Évaluation du projet de PLU par Sous-préfecture et DDTM

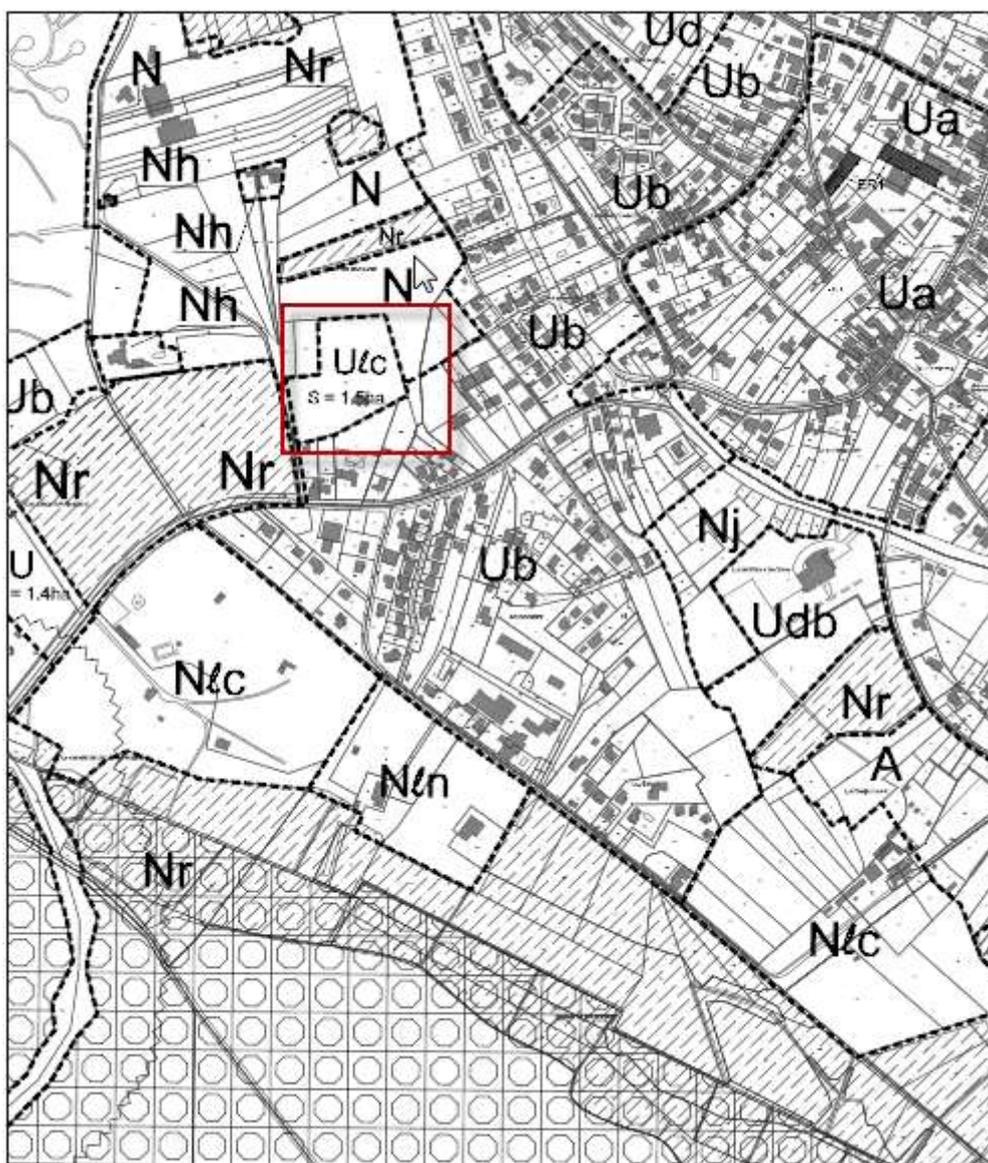
AUp devrait être N indicé « afin d'afficher la volonté de préserver le caractère naturel ».

Zone AU entre zoo et l'hippodrome maintenue alors qu'il y a risque de feu de forêt et ancienne déchetterie.

Ub en face de l'hippodrome et à proximité du château d'eau : intérêt paysager. L'urbanisation ne se justifie pas.

Différence de zonage Nlh et Nls ne se justifia pas. Une partie de Nls doit être dédiée à la requalification du fossé (675 m2 en compensation de la destruction de 500 m2 de dune boisée pour l'aménagement de l'hippodrome).

Camping Mon Plaisir toujours en Ulc.

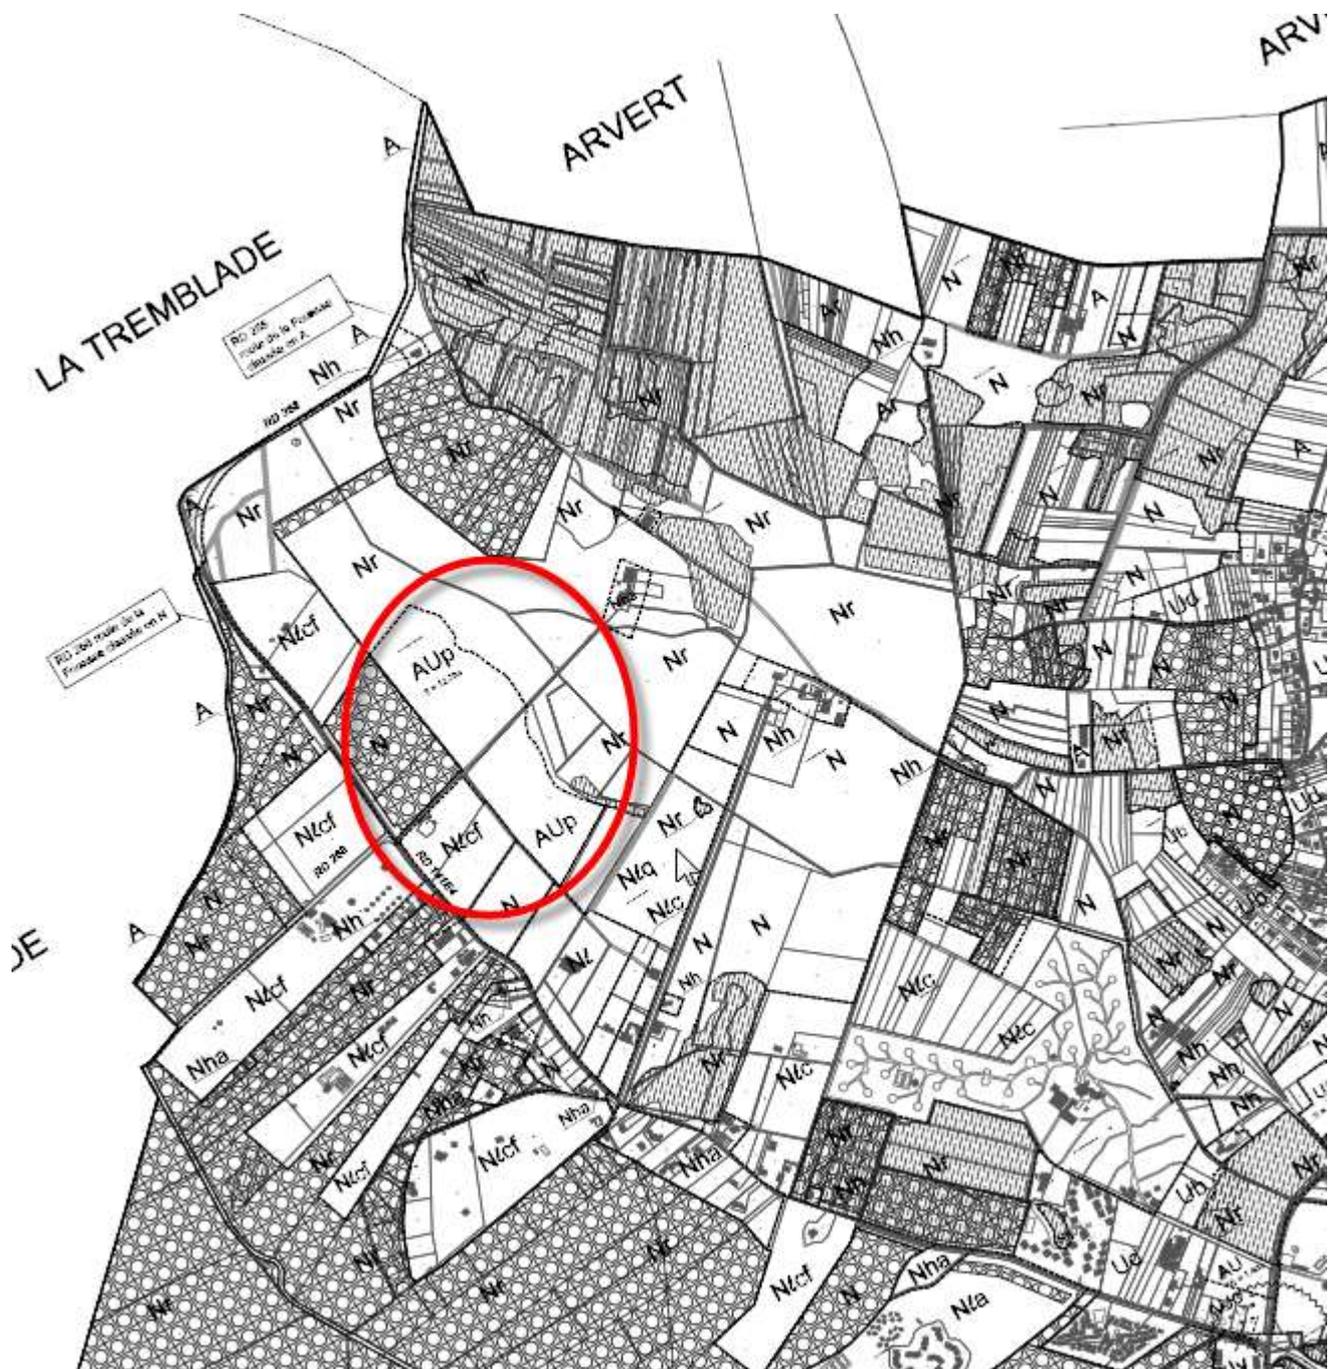
Zone de la Fouasse : pas de justification de Nha, Nh pour tout le monde, au plus près de l'existant (risque feu, en dehors du bourg).

Zone Nla : règlement trop permissif dans zone saturée.

Capacité admissible des campings dans le secteur de la Fouasse 1700 emplacements déjà atteints. **Évacuation en cas de sinistre ne pourrait être assurée de manière satisfaisante.**

- Secteur de Néré

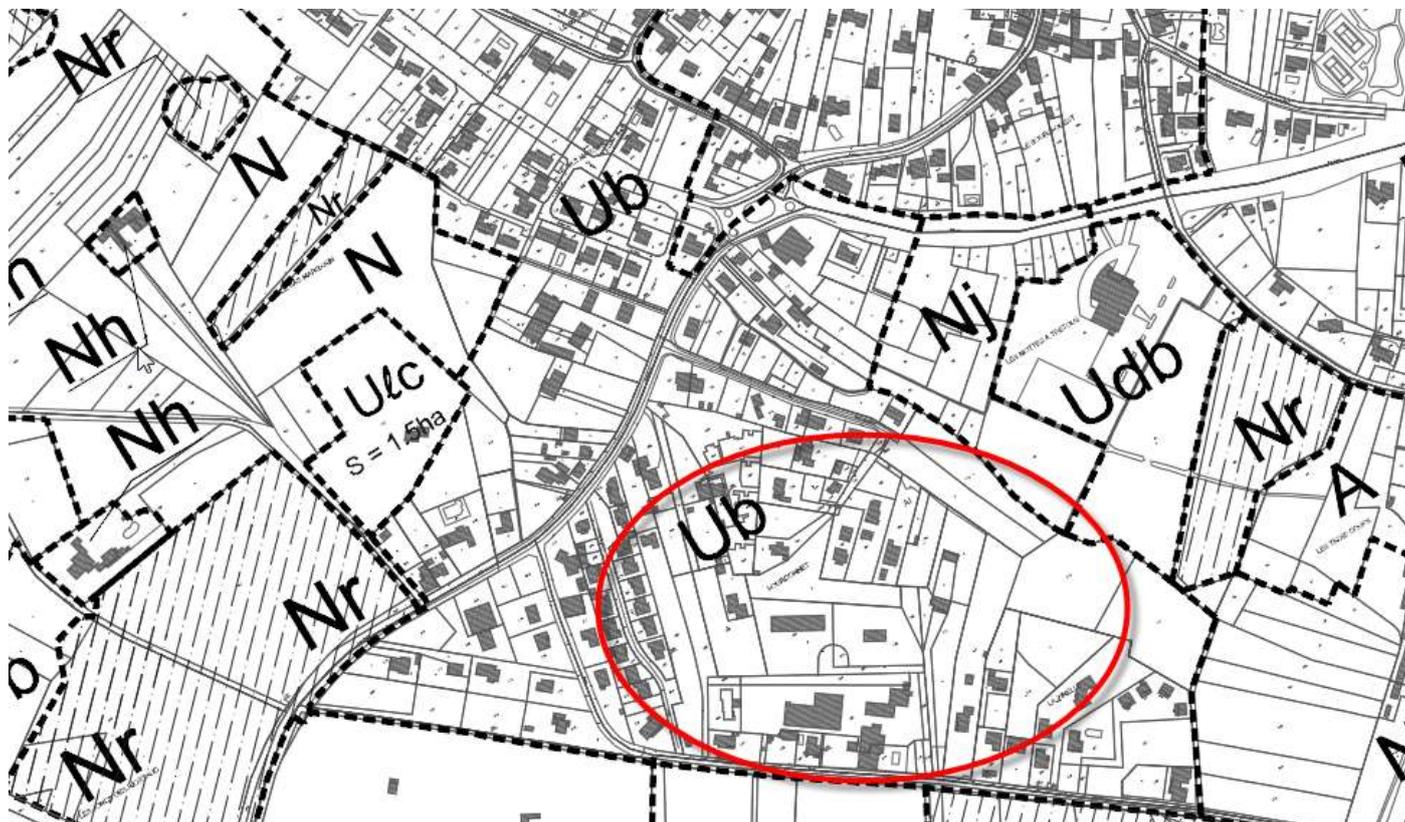
Pas de justification des besoins économiques nécessitant la création de cette zone. Une partie est en zone humide :
